О результатах рассмотрения рабочей документации по объекту «Жилые дома с инженерными сетями и благоустройством территории по адресу: г. Москва, район Очаково-Матвеевское, ш. Очаковское (Очаковское шоссе, влд. 3А, 5А) (ЗАО)», договор от 30.07.2021 № 120-0621-ОК-1

Комплекты рабочих чертежей марки **20.2-АИ2.2 изм.1** «Архитектурные решения интерьеров. Типовая 2-х комнатная квартира для инвалида-колясочника. Корпус 20.2. Секция 2 Этаж 2-8. Отделочные чертежи.», **20.7-АИ2.1 изм.1** «Архитектурные решения интерьеров. Типовая 4-х комнатная квартира. Корпус 20.7. Этаж 21-25. Отделочные чертежи.» по объекту ***«Жилые дома с инженерными сетями и благоустройством территории по адресу: г. Москва, район Очаково-Матвеевское, ш. Очаковское (Очаковское шоссе, влд. 3А, 5А) (ЗАО)»***, направленные в Московский фонд реновации жилой застройки с сопроводительным письмом от 16.01.2025 № 2/1-461-И, рассмотрены.

Замечания к РАБОЧЕЙ ДОКУМЕНТАЦИИ по комплекту
20.7-АИ2.1 изм.1 «Архитектурные решения интерьеров. Типовая 4-х комнатная квартира.
Корпус 20.7. Этаж 21-25. Отделочные чертежи.»
Объект «Жилые дома с инженерными сетями и благоустройством территории
по адресу: г. Москва, район Очаково-Матвеевское,

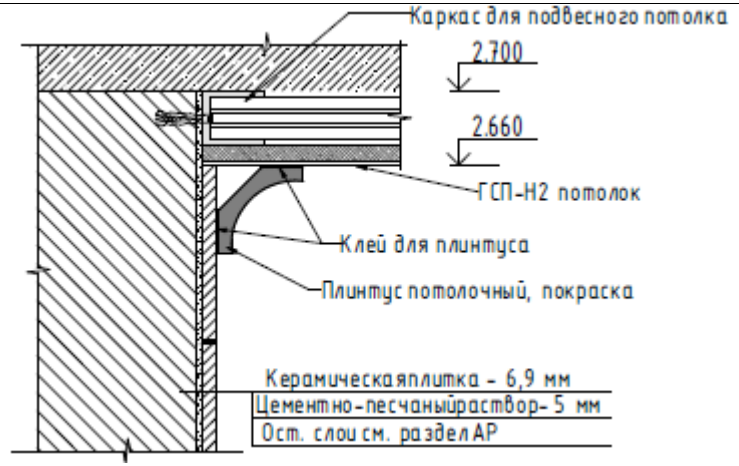
3.	2,9	На плане полов в месте примыкания керамогранитной плитки к порогу с/у замаркирован узел №1.2  На схеме узла №1.2 указано примыкание ламината к порогу с/у. Привести в соответствие. Исключить на схемах узлов информацию о типовых квартирах, не относящуюся к санузлу, выполняемому в построечных условиях		Снято 29.01.2025

* Порог для квартиры МГН не более 14 мм. ~~Порог для типовой квартиры – 15мм~~ Представленные в данном комплекте схемы узлов №1.2, 1.1 не соответствуют порогам санузлов типовых квартир на данном объекте.
